CS 86-HI – neue Glasträger

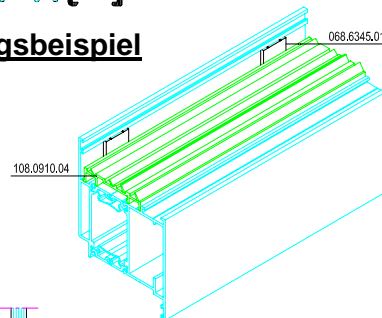
Der Glasträger 108.0910.04 wird ersetzt durch die Glasträger 108.0911.04 (nur Türflügelprofile) und 108.1910.04.

Durch den Einsatz des Glasträgers 108.0911.04 bei den Türflügeln, werden die zusätzlichen Klipse 068.6345.01 nicht mehr benötigt und sind ebenfalls aus dem Liefersortiment genommen.
